Steenwijkerland

Onderwerp: Herinrichting Steenwijkerdiep

Aan: Gemeenteraad Steenwijkerland

Zie bijgevoegde schets.

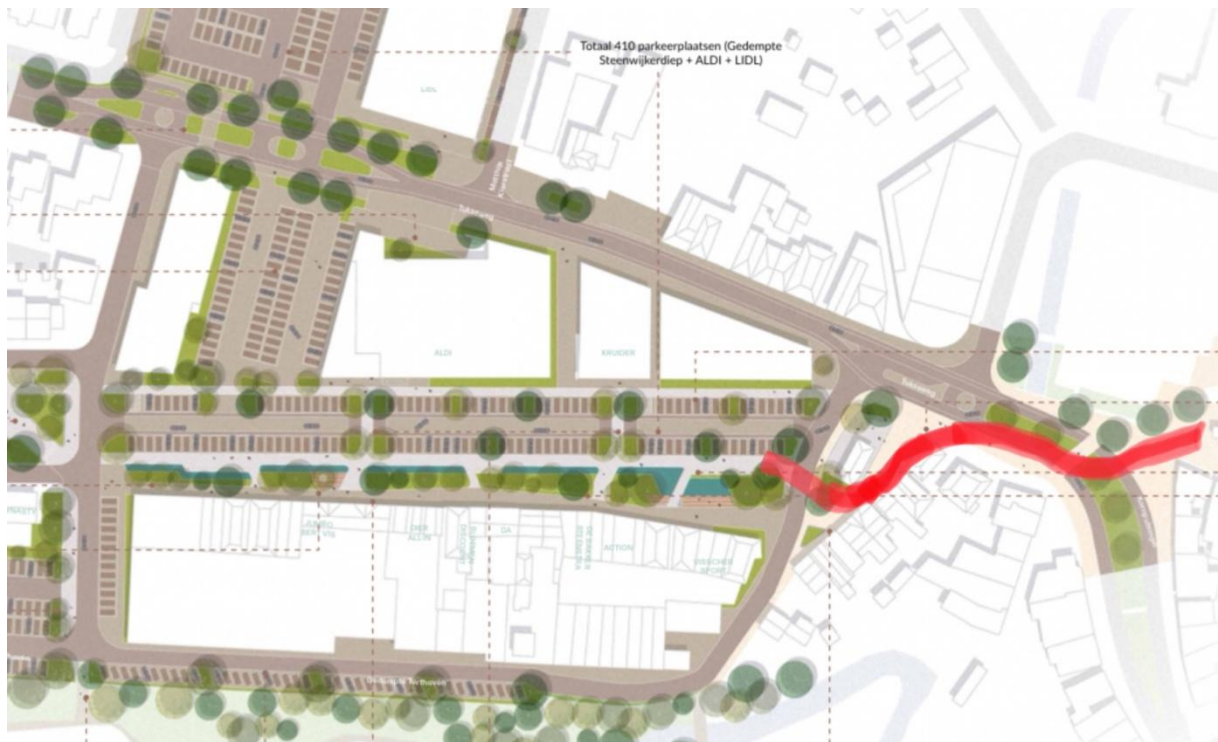
Naar aanleiding van de overweging in de motie van CPB om ook de torenlanden en dan met name de bocht t.h.v. ZONL te betrekken bij het verbeteren van de verkeerssituatie doen wij aansluitend op ons voorstel voor een route achter het Veerhuys langs, alvast de volgende suggestie:

Leg vanaf de Capellekade langs het (Dolder)kanaal een tweezijdig fietspad aan tot ter hoogte van de Harm van Steenwijck de oude straat. Vervolgens wordt het tweerichtingen fietspad ten opzichte van het wegdek verhoogd uitgevoerd langs de Noordkant van de Meester Zigher ter Steghestraat/Stationsplein tot aan de plek waar binnenkort de fietstunnel naar de Woldmeenthe wordt aangelegd. In de bocht bij ZONL ontstaat meer ruimte voor gemotoriseerd verkeer maar in elk geval is het met name daar veel veiliger voor fietsers. Voor fietsers vanuit Tuk naar het station v.v. past de route ook in de mobiliteitsvisie.

Nog veiliger wordt het als de vele bussen in plaats via de Zicher ter Steeghestraat zoveel mogelijk via de Eesveenseweg en de A32 en N334 Steenwijk verlaten.

Verlengde fietsroute van Steenwijkerdiep (achter het Veerhuys langs) naar de Neerwoldstraat

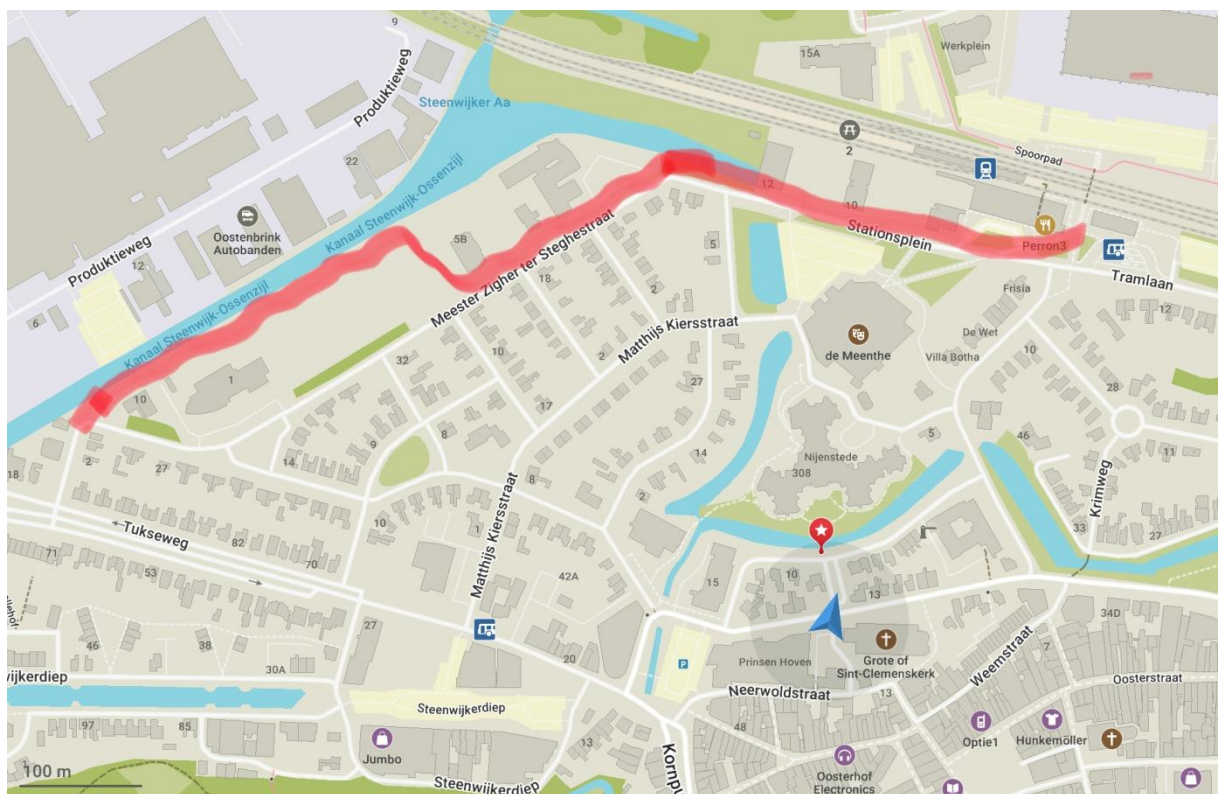
De schets voorziet ook in een gewijzigde verkeersafwikkeling Woldpoort - Tukseweg. Er lijkt een soort rotonde te zijn voorzien. Die de doorstroming moet bevorderen. Op zich is daar niets mis mee. Daarvoor wordt de ruimte (het voetgangersgebied Paardenmarkt) gebruikt. Waar ook een fietsstrook lijkt te zijn voorzien. Voor de afwikkeling van fietsers is er naar onze mening een veiliger en logischer alternatief dat fietsers betere mogelijkheden geeft om gestroomlijnd en veiliger van het Steenwijkerdiep via de Neerwoldstraat naar Steenwijk-Oost en Woldmeenthe te fietsen. Fietsersbond Steenwijkerland stelt voor vanaf het Steenwijkerdiep het fietspad achter het Veerhuys door te laten

lopen naar de Paardenmarkt en daar (met voorrang) de Paardenmarkt over te steken richting Neerwoldstraat. Zie bijgevoegde foto. Er ontstaat voor fietsers dan een logischer en veiliger route via het centrum naar de buitenwijken aan de Noord en Westkant van Steenwijk (Woldpoort, en G. Borgesiusstraat worden dan gemeden). Deze route past in de mobiliteitsvisie.

De suggestie van de Fietsersbond fietsers van en naar het Steenwijkerdiep achter het Veerhuys langs te leiden (zie foto), in plaats via de beoogde overrijdbare rotonde, past in het streven het voor fietsers gemakkelijker en veiliger te maken.
